PEDIDO DE ESCLARECIMENTO

PEDIDO DE ESCLARECIMENTO - PREGÃO ELETRÔNICO Nº 073/2026

PROCESSO DAAE Nº 2.851 DE 05 DE AGOSTO DE 2026
PREGÃO ELETRÔNICO Nº 073/2026
OBJETO: AQUISIÇÃO DE 01 (UMA) BOMBA CENTRÍFUGA DESTINADA AO USO CONTÍNUO DE BOMBEAMENTO DE ÁGUA BRUTA DA CAPTAÇÃO CRUZES.
DATA DA SESSÃO PÚBLICA: DIA 28 DE SETEMBRO DE 2026 ÀS 09H30MIN.
LOCAL: https://araraquaradaae.eportal.net.br/portal_licitacoes_externo_irrestrito/#/painel/geral
ID DO PROCESSO: 2026/000175

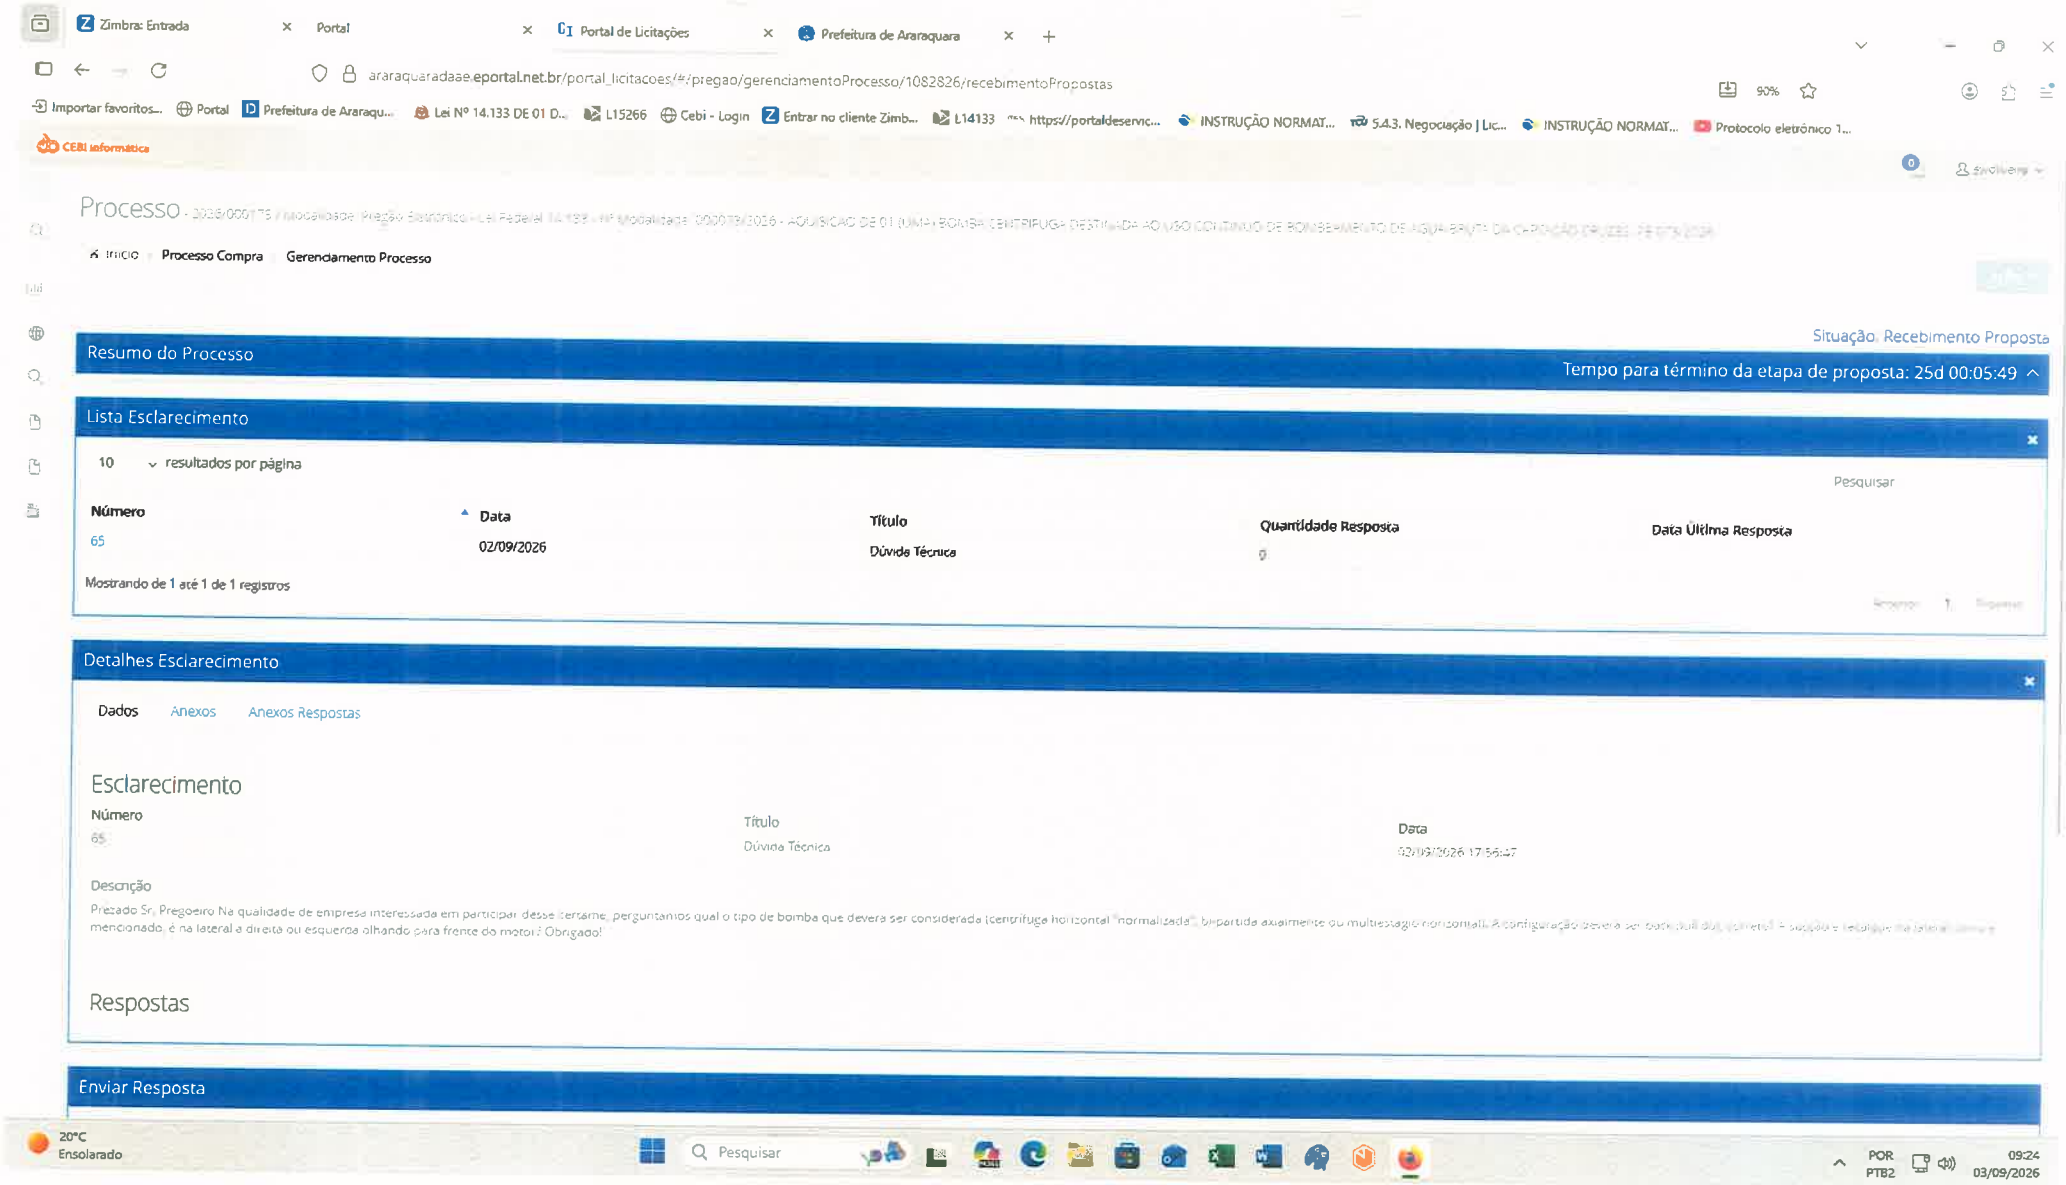
5.4.3. Negociação | Lic...
INSTRUÇÃO NORMAT...
Protocolo eletrônico 1...
CEBI informática
Processo
Início
Processo Compra
Gerenciamento Processo
Situação: Recebimento Proposta
Resumo do Processo
Tempo para término da etapa de proposta: 25d 00:05:49
Lista Esclarecimento
10
resultados por página
Pesquisar
Número
Data
Título
Quantidade Resposta
Data Última Resposta
65
02/09/2026
Dúvida Técnica
0
Mostrando de 1 até 1 de 1 registros
Detalhes Esclarecimento
Dados
Anexos
Anexos Respostas
Esclarecimento
Número
65
Título
Dúvida Técnica
Data
02/09/2026 17:56:27
Descrição
Prezado Sr, Pregoeiro Na qualidade de empresa interessada em participar desse certame, perguntamos qual o tipo de bomba que deverá ser considerada (centrífuga horizontal "normalizada", bipartida axialmente ou multiestagio horizontal). A configuração deverá ser back pull out, aberta
mencionado, é na lateral a direita ou esquerda olhando para frente do motor? Obrigado!
Respostas

Em resposta ao questionamento, esclarecemos que a bomba a ser considerada deverá ser do tipo centrífuga, bipartida axial, de eixo horizontal.
Quanto a configuração hidráulica, olhando-se da posição do motor em direção a bomba, a sucção deverá estar localizada no lado direito e o recalque no lado esquerdo.
A bomba deverá possuir configuração construtiva back pull out, permitindo a retirada do conjunto girante para manutenção sem a necessidade de desmontagem das conexões de sucção e recalque.
